III. NAGRADA

ARHITEKTONSKO-URBANISTIČKI NATJEČAJ

CENTRA ZA SKRB O BOLESNOJ DJECI U ZAGREBU

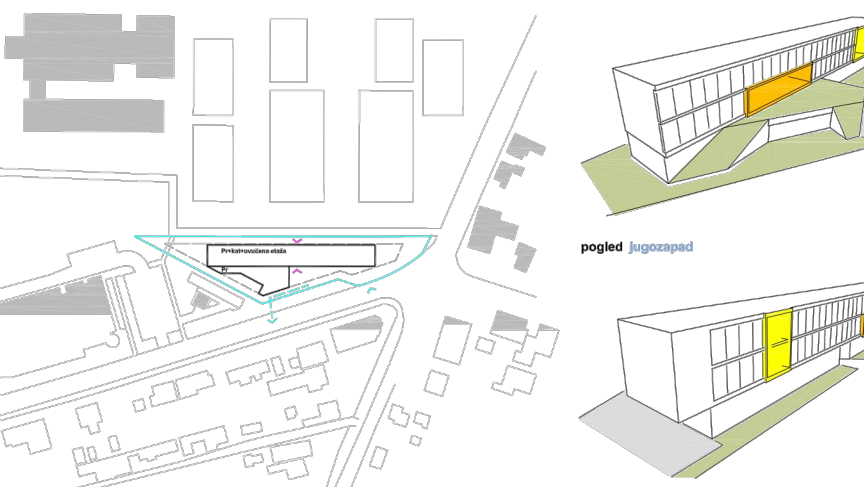
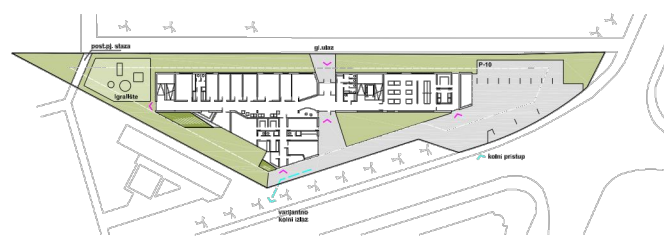
Minimalistički pristup na konceptualnoj razini definirao je specifičnu prepoznatljivu jednostavnu arhitektonsku formu - "lamelu" položenu smjerom istok-zapad. Osnovni razvoj programskih sadržaja u prizemlju kvalitetno podržava minimalistički pristup, međutim pozicija gospodarskih sadržaja uz glavni ulaz iako dodatno ublažena oblikovanjem kosih travnatih ploha i terasa za igru koje spajaju razinu terena s dijelom zajedničkih prostora 1. kata, nije primjerena funkciji centra za skrb o bolesnoj djeci. Smještajni prostori 1. i 2. kata riješeni su vrlo kvalitetno i jednostavno, a nizanje soba mjestimično prekinuto umetanjem prostora zajedničkog boravka ili natkrivenih terasa pruža dodatne kvalitete kako korisnicima tako i neposrednom okruženju. Mogućnost različitog korištenja južnih loggia - staklenih pročelja dodatno pruža kvalitetnu organizaciju privatnosti-otvorenosti upotrebom minimalnog broja arhitektonskih elemenata (translucentne opne brisoleja). Određene funkcionalne nedorečenosti u zoni prizemlja (odnos dužine i širine pojedinih prostorija u zoni ambulante nije prihvatljiv) moguće je korigirati, a da se osnovni oblikovni koncept ne promijeni. Dodatnoj kvaliteti projekta autori pridonose i decentnim odabirom tradicionalnih materijala (a.beton, žbuka, alu. bravarija, alu. lim).
